# 福島県 福島市 福島第一小学校校区 (通学路交通安全プログラム点検 要対策箇所)

# 福島県 福島市 福島第二小学校校区 (通学路交通安全プログラム点検 要対策箇所)

# 福島県 福島市 福島第三小学校校区① (通学路交通安全プログラム点検 要対策箇所)

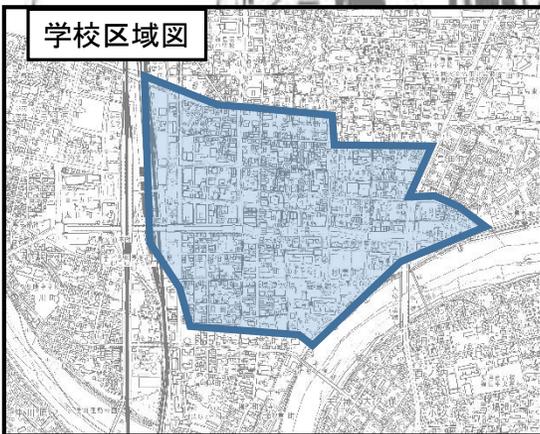
③大町地下歩道出入口周辺の歩道幅員が狭く、通学時間帯に混雑しており危険である。

④朝夕の通学時間帯に、交通量が多いことや、道路が狭く歩道がないため危険である。

②交差点に歩行者のたまり場が無く交通量も多いため、車両との接触事故が発生しそうで危険である。また、歩道がないため危険である。

⑤人通りは非常に多いが、不特定多数の人が多く、人的な被害の恐れがある

①不審者情報がある。また自転車がスピードを出してくるので接触事故が発生しそうで危険である。

〈対策〉  
・歩道の拡幅【福島市市街地整備課】

〈対策〉  
・歩道の設置【福島市市街地整備課】

〈対策〉  
・車線分離標の設置【福島市道路保全課】  
・道路拡張の計画あり【福島市道路建設課】  
・道路標識の移設【福島警察署】

〈対策〉  
・登下校の指導【小学校】

〈対策〉  
・見廻りの実施【福島警察】  
・地下歩道の電灯の照度を上げる。  
・防犯カメラを設置する【福島河川国道事務所】

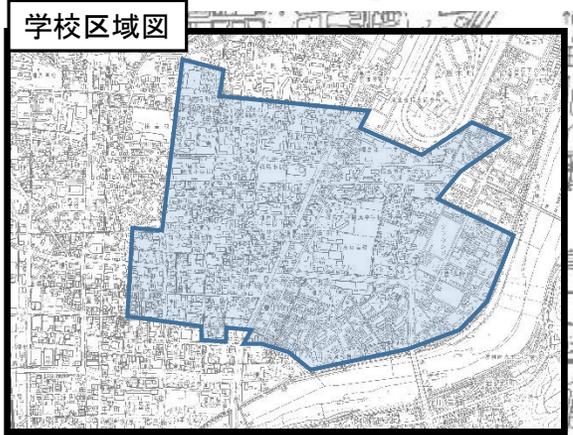
②市道から国道に左折の際、横断者が看板等で死角になり危険である。

⑦人通りが少なく死角になりやすい。

⑥横断が危険。

④通学時間帯に、歩行者、自転車の通行が多く、歩行者と自転車が混在し車道に出て通行するため危険である。

⑤信号のない横断歩道で危険。

③通学時間帯に、歩行者・自転車の通行が多く、歩道が狭いため、歩行者が車道に出て通行するため危険である。

①自転車と児童が接触しそうで危険である。

〈対策〉  
・横断歩道の位置検討  
【福島警察署・福島河川国道事務所】

〈対策〉  
・通学の指導【小学校】

〈対策〉  
・通学の指導【小学校】

〈対策〉  
・歩道、自転車道の整備【福島市道路建設課】

〈対策〉  
・カーブミラー設置を検討  
※自治振興協議会より提案

〈対策〉  
・歩道の拡幅  
【福島市道路建設課】

〈対策〉  
・保護者等に通学指導の協力をいただき、様子を見る。【小学校】

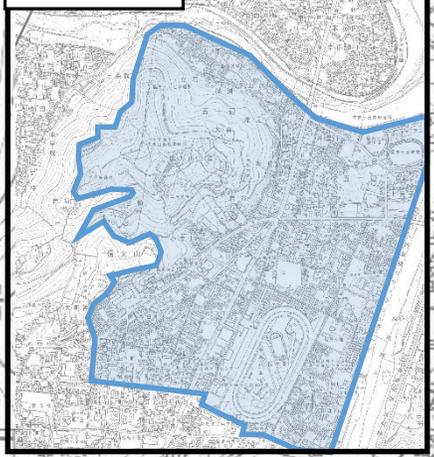
② 交差点の交通量が多く、児童の登下校時は危険である。

③ スピードを出して走行する車両が多く危険である。

① 見通しの悪い交差点で信号機がないため、見守り隊がない時間帯は危険である。

④ 朝夕の交通量が多く、歩道がないため児童の登下校時は危険である。

⑥ 交通量が多いが、児童や園児が通る南北に走る道路は歩道が狭い。

⑤ バス等の交通量が多く、歩道が狭いため児童の登下校時は危険である。

- 〈対策〉
- ・横断歩道の設置検討【福島警察署】
  - ・通学路看板の設置検討【福島市生活課】

- 〈対策〉
- ・交差点カラー舗装【福島市道路保全課】

- 〈対策〉
- ・標識の改善【福島警察署】
  - ・外側線の設置【福島市道路保全課】
  - ・通学路看板の設置検討【福島市生活課】

- 〈対策〉
- ・歩道の設置【福島市市街地整備課】

- 〈対策〉
- ・交差点カラー舗装【福島市道路保全課】

- 〈対策〉
- ・歩道の拡幅【福島市道路建設課】

# 福島県 福島市 福島第三小学校校区② (通学路交通安全プログラム点検 要対策箇所)

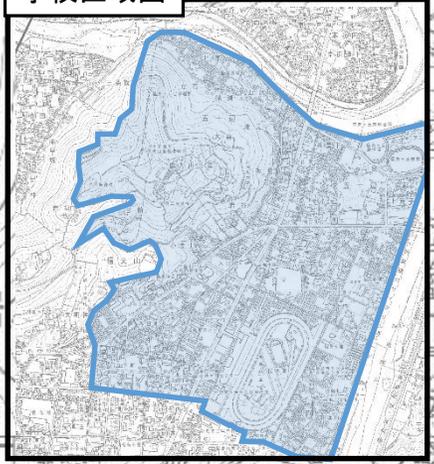
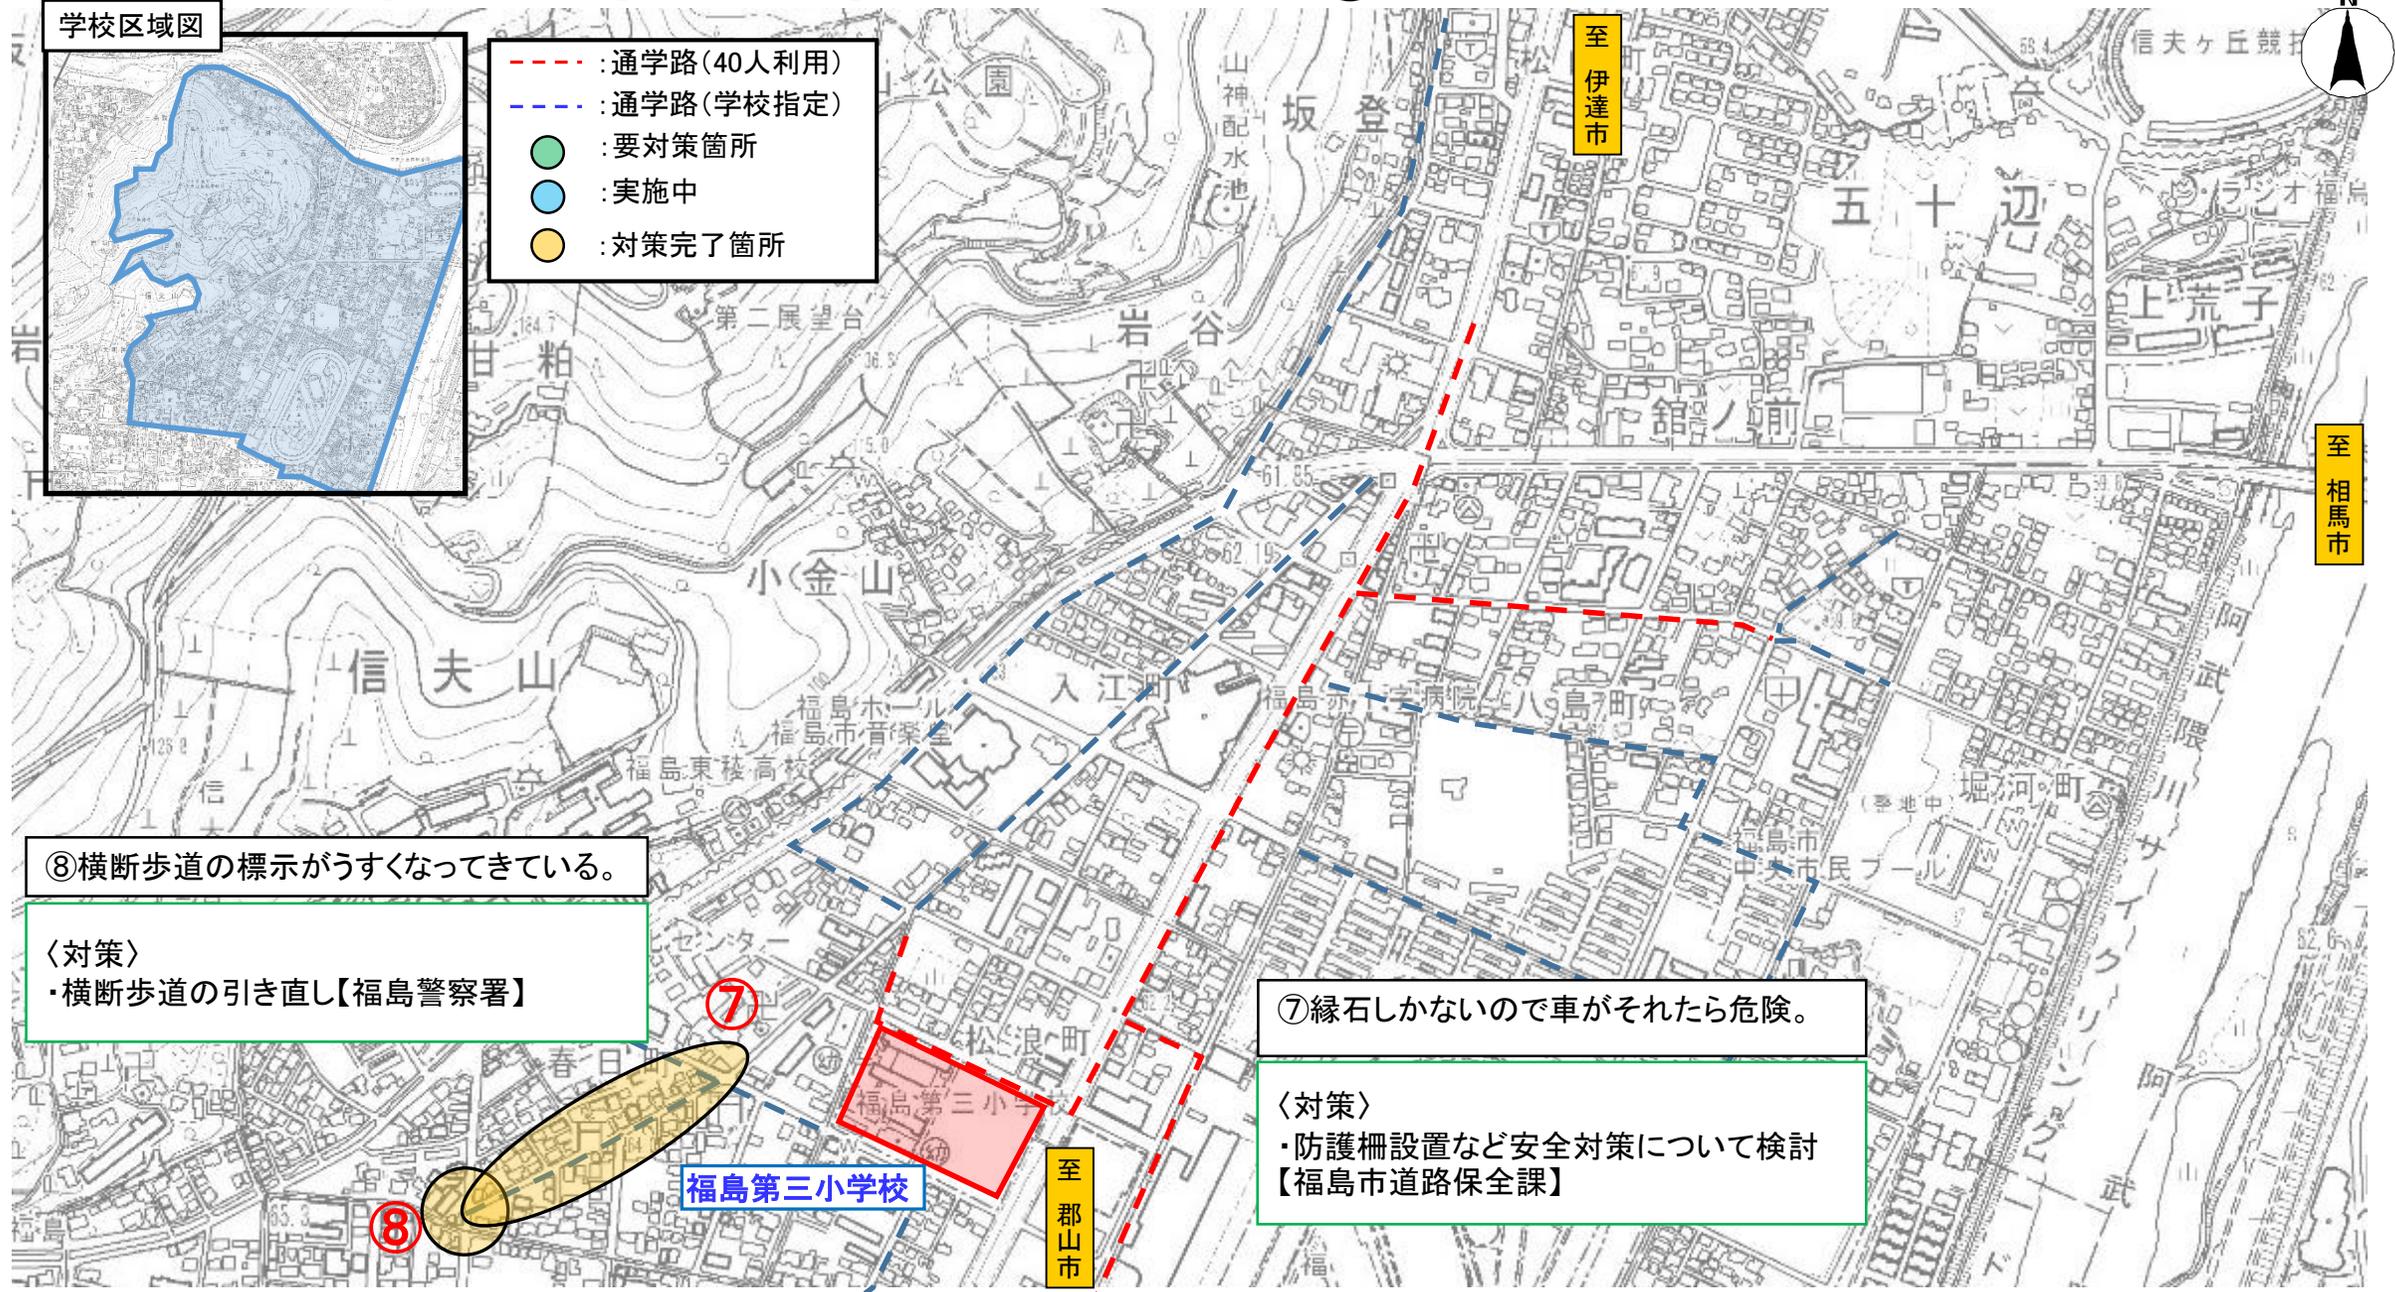
⑧横断歩道の標示がうすくなってきている。

⑦縁石しかないので車がそれたら危険。

〈対策〉  
 ・横断歩道の引き直し【福島警察署】

〈対策〉  
 ・防護柵設置など安全対策について検討【福島市道路保全課】

# 福島県 福島市 福島第四小学校校区

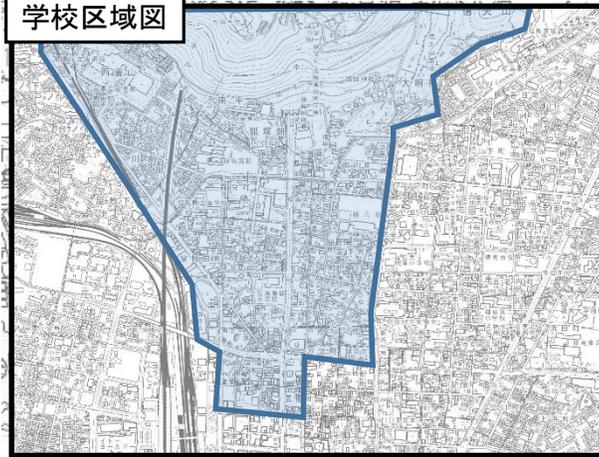
③朝夕の通学時間帯に、交通量が多いことや、道路が狭く歩道がないため危険である。

①幅員が狭いため、接触事故が発生するおそれがあり危険である。

②歩道橋から歩道に出る際、歩道を走っている自転車と接触するおそれがあり危険である。

〈対策〉  
・道路幅員拡幅(施工中)【福島市道路建設課】

〈対策〉  
・横断歩道の引き直し【福島警察署】  
・交通指導員の設置・自転車のマナー指導【小学校】

〈対策〉  
・カーブミラーの設置・注意喚起看板の設置  
・歩道に自転車と歩行者追突注意の路面標示を設置【福島河川国道事務所】

ふくしま せいめい  
**福島県 福島市 清明小学校校区①** (通学路交通安全プログラム点検 要対策箇所)

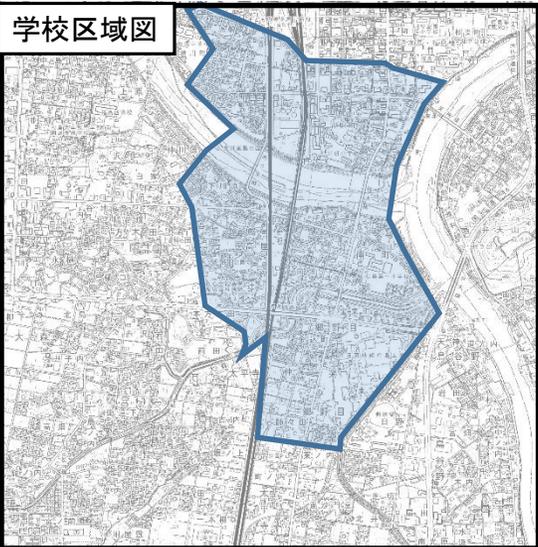
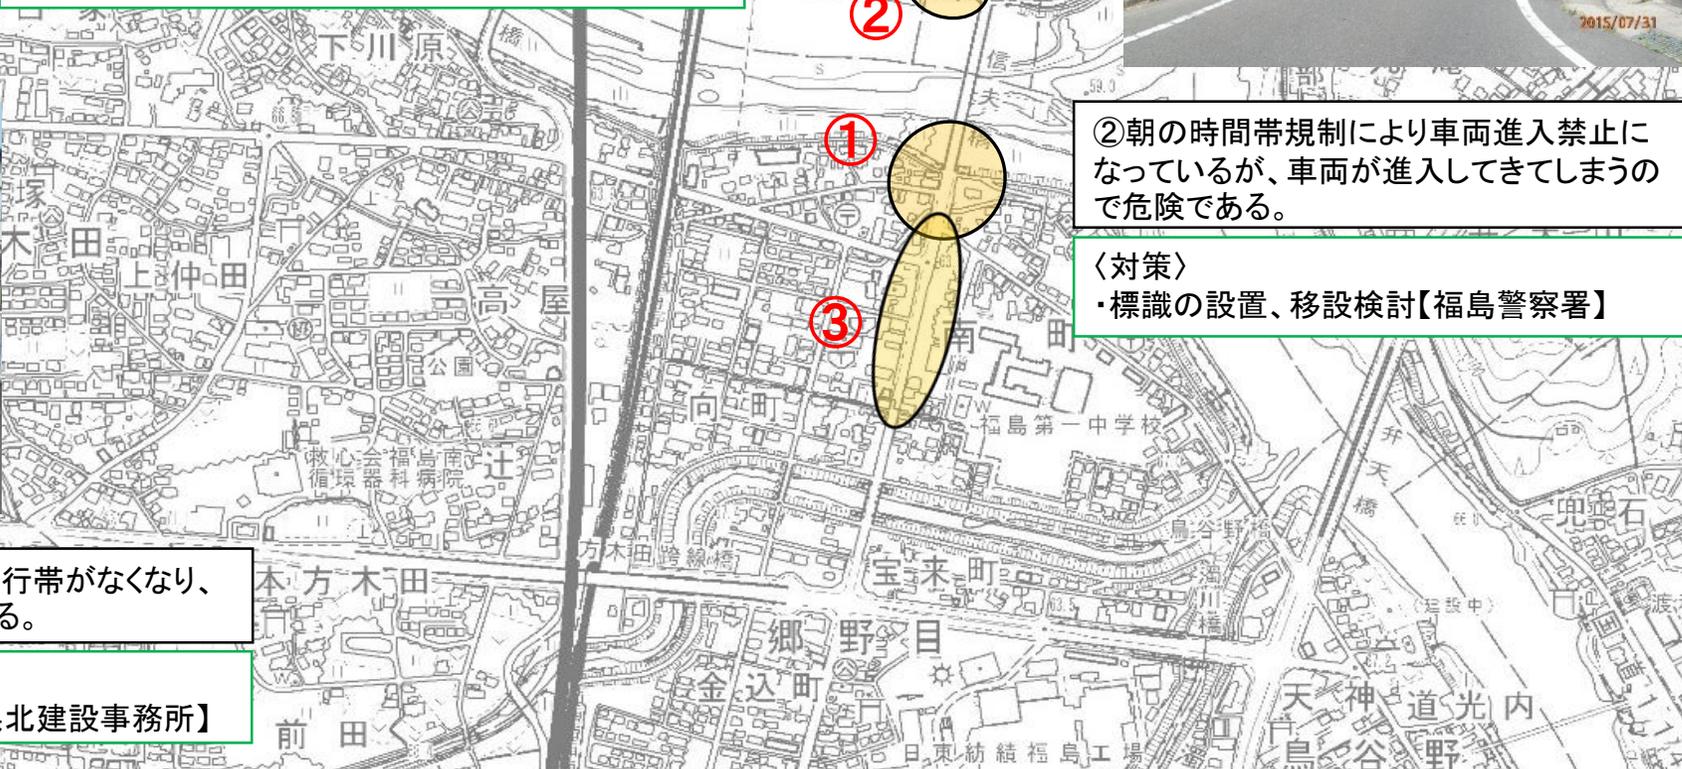
①道路の破損があり、通行の支障となり危険である。

②朝の時間帯規制により車両進入禁止になっているが、車両が進入してきってしまうので危険である。

③車線が広がる箇所から自転車専用通行帯がなくなり、自転車が歩道を走行するので危険である。

〈対策〉  
 ・道路舗装の修繕【福島県県北建設事務所】

〈対策〉  
 ・標識の設置、移設検討【福島警察署】

〈対策〉  
 ・注意喚起看板の設置を検討【福島県県北建設事務所】

ふくしま せいめい  
**福島県 福島市 清明小学校校区②** (通学路交通安全プログラム点検 要対策箇所)

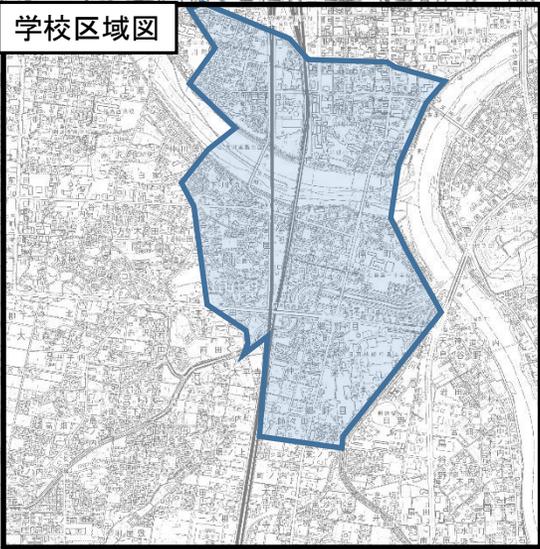
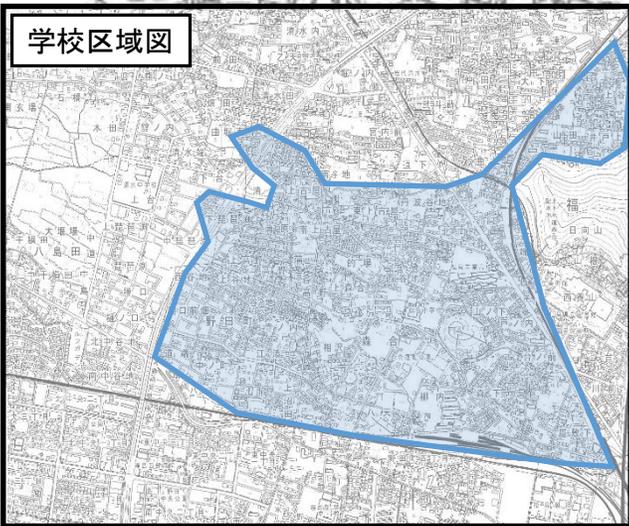
④路側帯はあるが、道幅が狭く、車同士がすれ違うときは人と車がかかり接近する。

⑦不審者による声かけ事案発生。登下校時に不安。

⑤地下歩道内が薄暗く、人目がない。

⑥地下歩道内が薄暗く、人目がない。

〈対策〉  
 ・路側帯のカラー舗装検討【福島市道路保全課】  
 ・ゾーン30エリアの指定【福島警察署】  
 ・一部区間歩道設置【福島市道路建設課】

〈対策〉  
 ・学校で複数での登下校を継続指導する。【小学校】

〈対策〉  
 ・地下歩道の電灯の照度を上げる【福島河川国道事務所】

〈対策〉  
 ・地下歩道の電灯の照度を上げる【福島河川国道事務所】

福島県 福島市 三河台小学校校区 (通学路交通安全プログラム点検 要対策箇所)

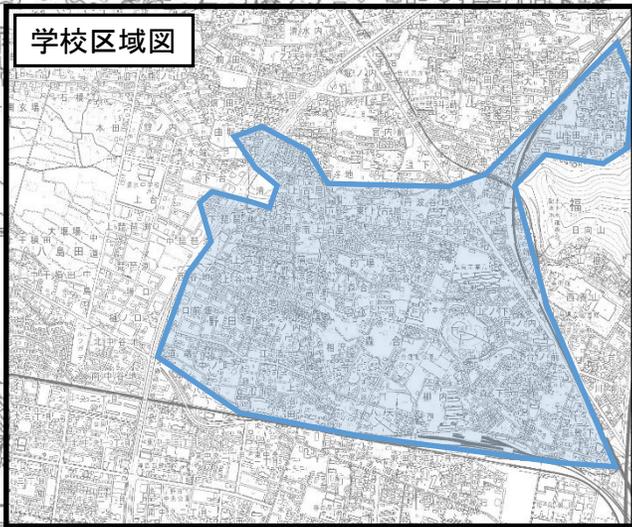
① 交差点マークが消えている。

〈対策〉  
・クロスマークの修繕【福島市道路保全課】

福島県 福島市 森合小学校校区① (通学路交通安全プログラム点検 要対策箇所)

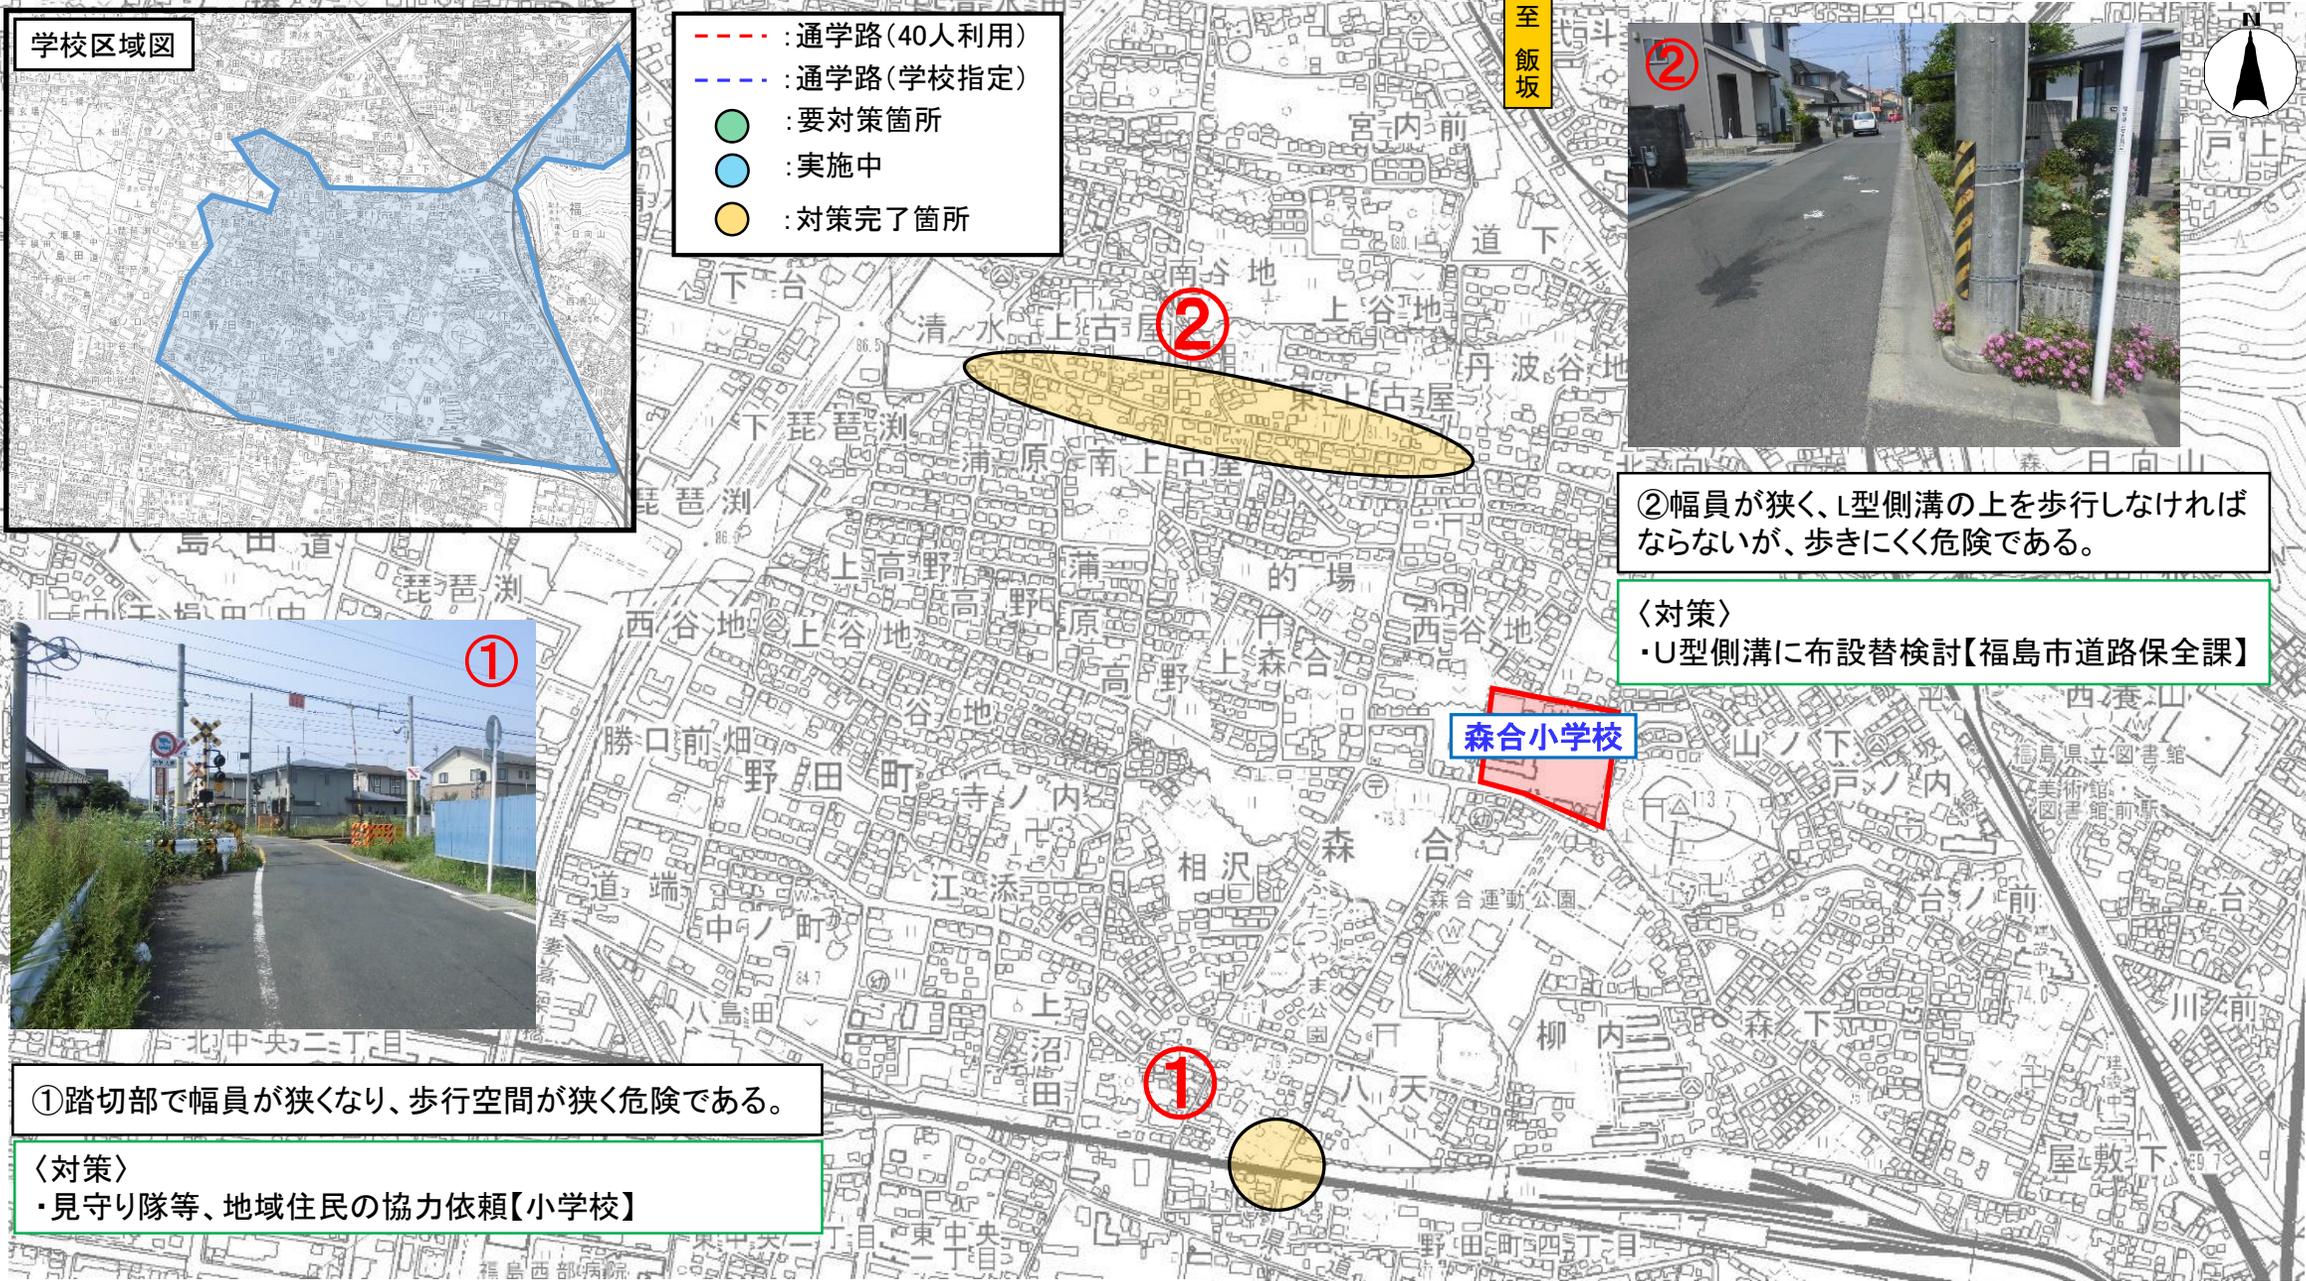
②幅員が狭く、L型側溝の上を歩行しなければならないが、歩きにくく危険である。

①踏切部で幅員が狭くなり、歩行空間が狭く危険である。

〈対策〉  
・U型側溝に布設替検討【福島市道路保全課】

〈対策〉  
・見守り隊等、地域住民の協力依頼【小学校】
